STATSFORVALTER -TILSVAR TIL INNSIGELSE TIL UTFORMING AV STRANDSONE

Nasjonal PlanID:
Ringsaker kommune: 2019060936
Gjøvik kommune: 05020437

Prosjekt nr.:	113201
Oppdragsgiver:	Nye Veier
Dokumentnummer:	NV34E6MR-PLA-NOT-0013

Figur 4. Avgrensning av faresone sør for Kremmerodden. Vi anbefaler å begrense utfyllingens utstrekning i Mjøsa så mye som teknisk mulig. Figuren er hentet fra fagrapport Geoteknikk

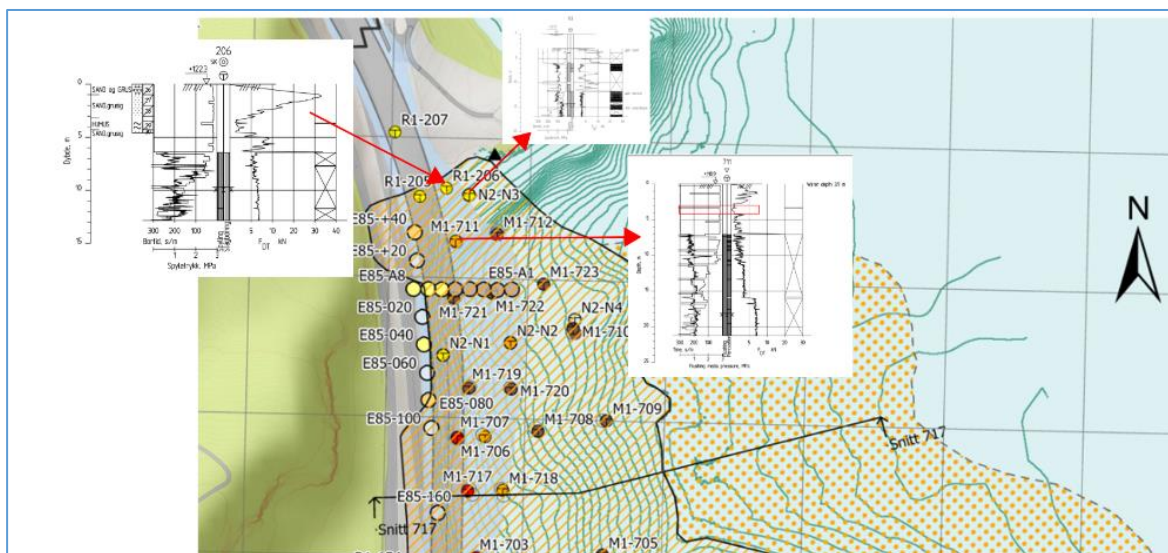
Geotekniske undersøkelser har vist indikasjoner på kvikkleire i strandsonen og lengre sør er det påvist kvikkleire, se Figur 4. Det er derfor etablert en kvikkleire-faresone i området, og det vil kreve en geoteknisk utredning av områdestabiliteten dersom det skal endres noe her. Omfang av eventuelle stabiliserende tiltak er ukjent ved eventuelle endringer og må vurderes for den enkelte geometriendring.

Det som kan være aktuelt er å fylle ut helt nord på strekningen der stabiliteten ser ut til å være god nok for utfylling. Det vil likevel kreve en geoteknisk utredning av områdestabiliteten dersom det skal endres noe her. I en samlet vurdering anbefaler vi ikke ytterligere utfylling i eufotisk sone. I tråd med tiltakshierarkiet anbefaler vi derfor at utfyllingen får så liten utbredelse i Mjøsa som teknisk mulig. På den måten bevarer vi verdifulle områder i eufotisk sone, rett sør for Kremmerodden.

Planlagt utfylling har en helning på 1:2 og vil gå om lag 70 meter ut i Mjøsa på det lengste. Dersom det skal skapes mer variasjon/struktur i fyllingen ved etablering av vikar og nes, vil dette resultere i en vesentlig større fylling enn hva som er nødvendig. Det er ønskelig, også av naturmiljøhensyn, å begrense den totale utfyllingen i Mjøsa. Vi anbefaler derfor å begrense utstrekningen av utfyllingen ut i Mjøsa så mye som mulig, og anbefaler derfor ikke en utfylling med variasjon/struktur i fyllingen ved etablering av vikar og nes, da dette vil resultere i en vesentlig større fylling enn hva som er nødvendig.

Figur 5 Oversikt over bopunkter med tolkning av grunnforhold, samt kartlagt faresoner for kvikkleireskred. Rød strek angir avgrensning av område hvor det vurderes at det ikke er risiko for kvikkleireskred basert på eksisterende grunnundersøkelser.

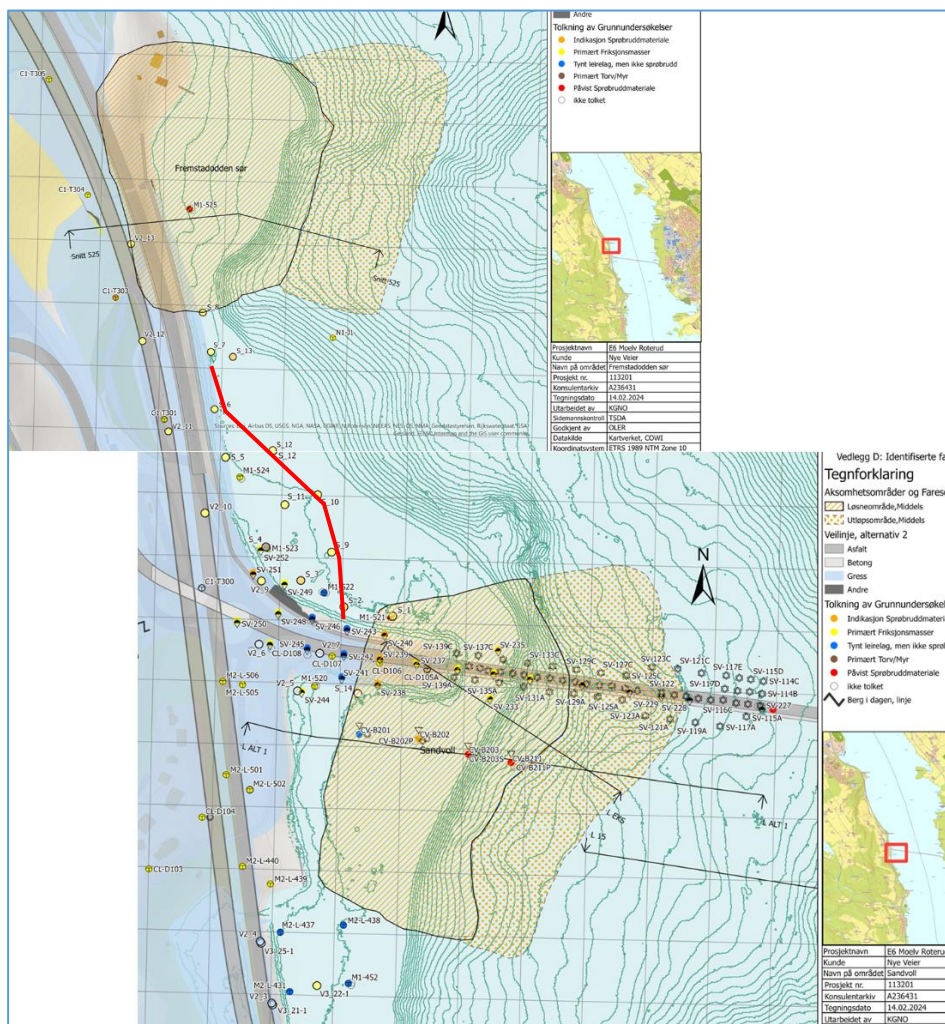
På nordsiden av dagens fylling lengst inn mot vest vil det være et større område langs sjøkanten hvor det er mulig å etablere variasjon av området. Det er tidligere utført grunnundersøkelser som er vist på Figur 5. Bopunktene er utført i 1992 av Oppland Vegkontor Laboratorie for vurdering av kryss mellom E6 og Rv4, samt i 2021 som en del av Berinor ANS for Nye Veier i forbindelse med vurderinger for ny E6 Moelv -Roterud.

Basert på eksisterende grunnundersøkelser er det ikke indikasjoner på kvikkleire vest for rød linje angitt på Figur 5. Det vurderes at risikoen for kvikkleireskred er ivarettatt i dette området med utgangspunkt i eksisterende grunnlag. Tiltak må begrense seg slik de ikke kommer i konflikt med registrert faresoner i nord og sør.

Figur 6: En utfylling med naturlige utbuktninger vil beslaglegge eksisterende gruntområder i større grad enn en ensartet utfylling som vist med stiplet linje. Grønt omriss viser fylling over vann.

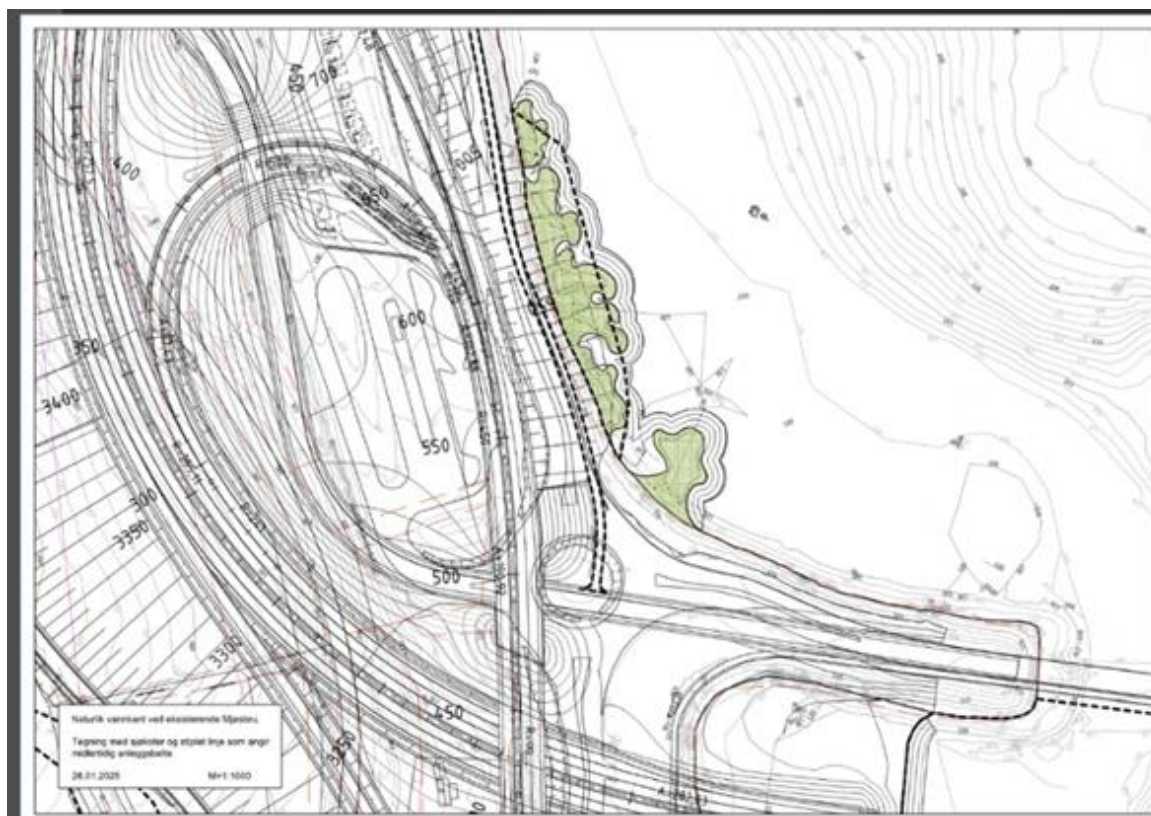
«Et område vi mener skal utredes videre er der det skal fylles ut nord for eksisterende bru i alternativ 1. Naturlig utforming her er interessant uavhengig av hvilket alternativ man lander på, og får man til en god løsning her kan dette bidra til å veie noe opp for stedene der man ikke får det til. Når dette punktet er utredet nærmere, mener vi at det vil være grunnlag for å vurdere vår innsigelse som imøtekommet.»

En tilpasning med mer variert fylling medfører ekstra arealbeslag i eksisterende gruntområder. Statsforvalteren ønsker muligheten for en utfylling med naturlige utbuktninger i dette området, det dokumenteres her en mulig løsning for utformingen. Nødvendig areal er innarbeidet i planforslaget.

Figur 6 inkluderer i estetisk strategiplan, som en prinsippskisse for fremtidig utfylling. Estetisk strategiplan er gjort juridisk bindende, og skal følges opp ved utarbeidelse av estetisk prosjektplan i prosjekteringsfasen.

Figur 7 Utsnitt fra revidert planforslag alternativ 2. Samme prinsipp er innarbeidet i alternativ 1. Kilde: COWI AS

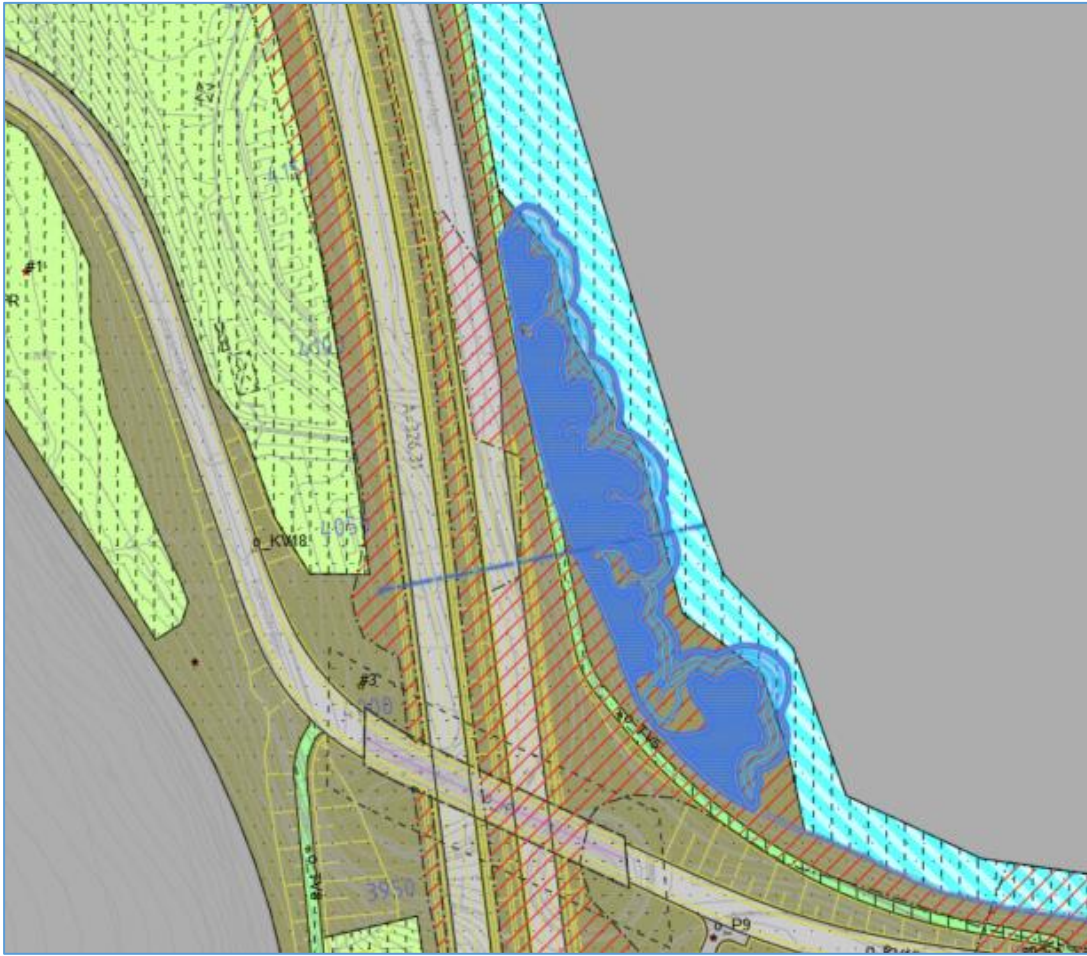
Revidert planforslag synliggjør et økt arealbehov for annen veggrunn grønt, slik at landdelen av de naturlige utbuktningene kan etableres. Inngrepssonen i sjø er også utvidet tilsvarende, for å gi mulighet til å etablere fyllinger under vann og tilpasse utbuktningene på land.

Figur 8 viser plangrense, grunnundersøkelser og tolket rød linje fra Figur 5, hvilket viser at tiltaket ligger innfor området som vurderes å ikke å være faresone for kvikkleireskred. Det vil utarbeides et tilleggsdokument for området med miljøtilpasning av sjøkant slik at grunnforhold og stabilitet er dokumentert i henhold til krav i SVV N200. Alle tiltakene i Mjøsa må detaljprosjekteres av totalentreprenør. Totalentreprenøren må vurdere behovet for supplerende grunnundersøkelser i forbindelse med prosjekteringen.
